Groupe de travail de la sécurité passive

Soixante-douzième session

Règlement ONU n° 100 (Véhicules électriques)

**Proposition de complément 3 à la série 03 d'amendements
au Règlement ONU n° 100 (Véhicules électriques)****Communication de l'expert de l'Association internationale
de la construction de carrosseries et de remorques***

Figure 1

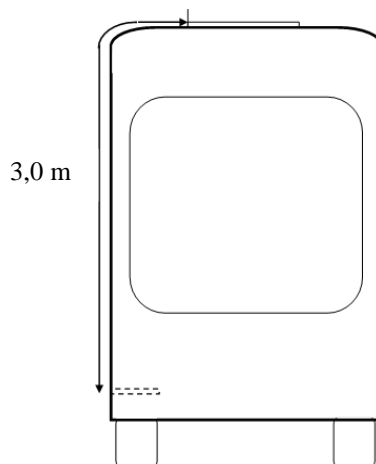
Pour les véhicules des catégories N₂, N₃, M₂, ~~et~~ M₃, **O₃ et O₄**, les dispositifs de couplage conductif qui ne sont pas sous tension sauf pendant la charge du SRSEE sont dispensés de la présente prescription s'ils sont situés sur le toit du véhicule et hors de portée d'une personne debout à l'extérieur du véhicule et, pour les véhicules des catégories M₂ et M₃, si la longueur développée entre le marchepied du véhicule et le dispositif de recharge monté sur le toit est au minimum de 3 m. S'il y a plusieurs marches du fait de la présence d'un plancher surélevé à l'intérieur du véhicule, cette longueur est mesurée à partir de la marche la plus basse permettant d'entrer dans le véhicule, comme l'illustre la figure 1.

6. **Paragraphe 5.1.1** : Il convient d'envisager l'élaboration de prescriptions relatives à la protection contre le contact direct pour les véhicules de la catégorie O. Les véhicules des catégories O₃ et O₄, comparables aux véhicules des catégories N₂ et N₃ pour ce qui est de la taille et de l'utilisation, doivent se conformer aux prescriptions s'appliquant aux véhicules des catégories N₂ et N₃.

Figure 3

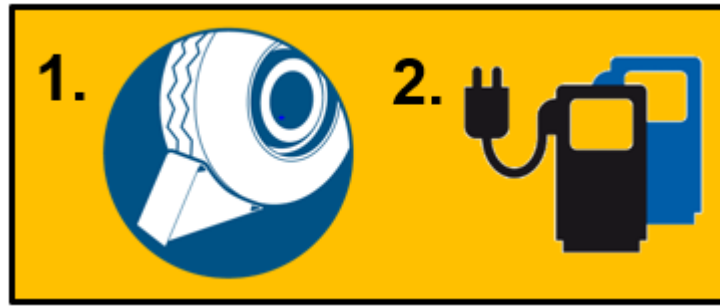
Dans le cas des véhicules de la catégorie O, des cales de roue doivent prévenir le déplacement du véhicule et tout déplacement du véhicule doit, lorsqu'il est détecté, donner lieu à l'émission d'un signal d'avertissement acoustique. Le symbole représenté à la figure 3 sera apposé de manière visible à proximité de la prise d'alimentation du véhicule pour illustrer cette instruction.

13. **Paragraphe 5.3.3 et nouvelle figure 3** : Lorsque son SRSEE est rechargé depuis l'extérieur, la remorque doit émettre un signal d'avertissement acoustique en cas de détection d'un déplacement. En outre, une étiquette doit être apposée à proximité de la prise d'alimentation de la remorque pour indiquer que des cales de roues doivent être utilisées.

Figure 1
Description générale des impulsions d'essai

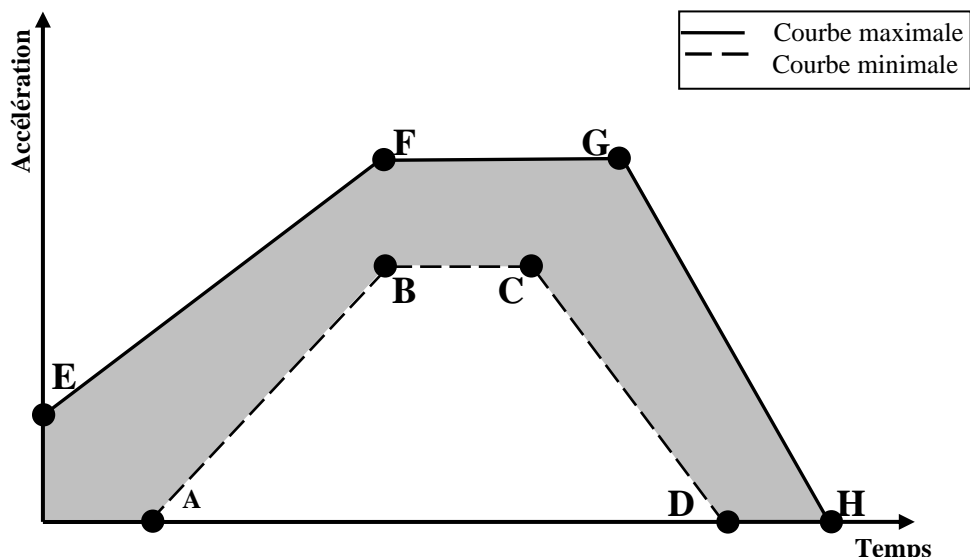
Le dispositif soumis à l'essai doit être décéléré ou accéléré selon les plages de tolérance définies dans les tableaux 1 à 3. Le constructeur décide si les essais doivent être menés dans le sens positif, dans le sens négatif ou dans les deux sens.

15. **Annexe 9C Choc mécanique, paragraphe 3.2** : La résistance aux chocs mécaniques des véhicules des catégories N₁, N₂, N₃, M₁, M₂ et M₃ est déterminée par les impulsions des essais de choc ou par des épreuves de résistance similaires. Les remorques n'entrent normalement pas dans le champ d'application des réglementations relatives aux essais de choc en raison de l'absence de passagers. Il est donc recommandé de définir les caractéristiques de base des impulsions pour les remorques, en fonction de la catégorie de la remorque. Le SRSEE des véhicules des catégories O₁ et O₂ peut être soumis à l'impulsion
